RESOLUCIÓN 0100 No. 0150- 0549 DE 2016
(18 AGO 2016)

"POR LA CUAL SE MODIFICA UNA LICENCIA AMBIENTAL"

Ampliación del área de disposición de residuos sólidos en la zona A5, antiguo ZODME 2 localizado en la hacienda El Guabal- relleno Sanitario Regional Colomba -El Guabal .

Figura No.1 Ubicación del vaso A5 y dique

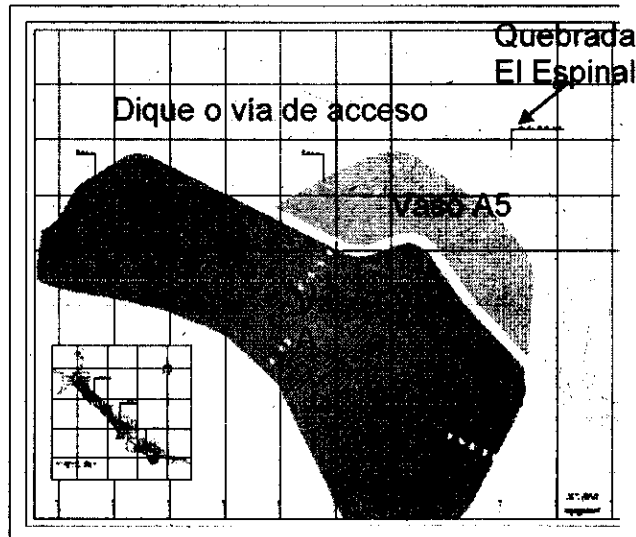
Se menciona en el documento de modificación, el diseño de la vía de acceso al área de interés, el cual corresponde a un dique que bordea parte del perímetro del vaso A5, cuya corona será utilizada como vía. El diseño de este dique está condicionado por el tipo de suelo que predomina, la topografía que juega un papel importante, ya que esta determina la necesidad de movimiento de masas (Cortes y llenos), y el tipo de vehículos que va a transitar por dicha vía. Según información suministrada en el documento, la vía tiene una longitud de 455.86 metros y Cuenta con un ancho medio en todo su recorrido de 13 metros. Ver figura No. 1

Figura No. 2 Dirección del flujo bajo vaso A5

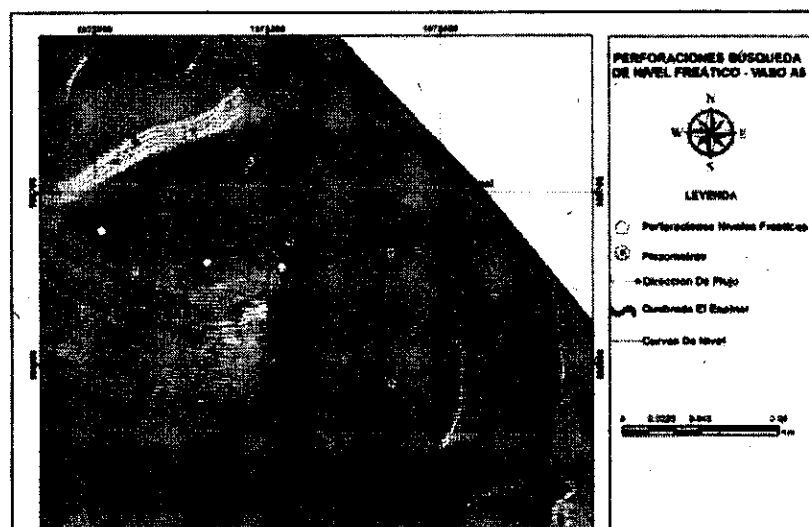
En la tabla No. 2 se puede observar que el nivel freático se encuentra por debajo de los 5 metros a partir del fondo del vaso A5, cumpliendo con lo establecido en el Decreto 838 de 2005.

Para el vaso A5 la dirección de flujo predominante va desde el NW al SE que además de ser congruente con la dirección del cauce de la quebrada el Espinal, refleja el comportamiento influyente, probablemente obedece a la alta permeabilidad del depósito de terraza aluvial ya que es una unidad porosa que permite la percolación del agua de precipitación, y que en términos generales busca el nivel base de esta región, que es río Cauca y es por esto que los niveles están orientados en esta dirección a manera de flujo ascendente. Ver figura No. 2

Figura No. 3 Tramos del dique dentro del área de protección quebrada El Espinal

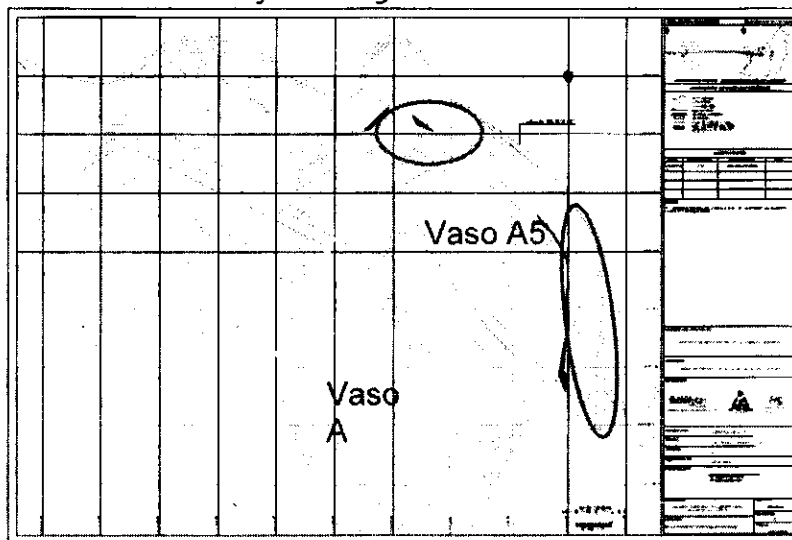
En el documento respuesta a requerimientos para la Solicitud de Modificación de la Licencia Ambiental, presentado por EMAPA S.A. E.S.P., se presenta el plano No. 012 de julio de 2016, en el cual se detallan los tramos de la pata del dique que se encuentra dentro del Área Forestal Protectora de la quebrada El Espinal; dichos tramos alcanzan un área de 451,66 m² y están detallados en la siguiente grafica en color violeta, encerrados en óvalos color naranja. Ver figura No. 3.

Como medida de mitigación, por la invasión del área forestal protectora de la Quebrada El Espinal en 451,66 m² producto de la construcción del dique para el Vaso A5, se plantea como propuesta de compensación, la reposición de un área de igual extensión de forma rectangular, ubicada en las siguientes coordenadas de la parte alta de la quebrada El Brasil, según el Plano No. 13 de 2016. Ver tabla No. 7
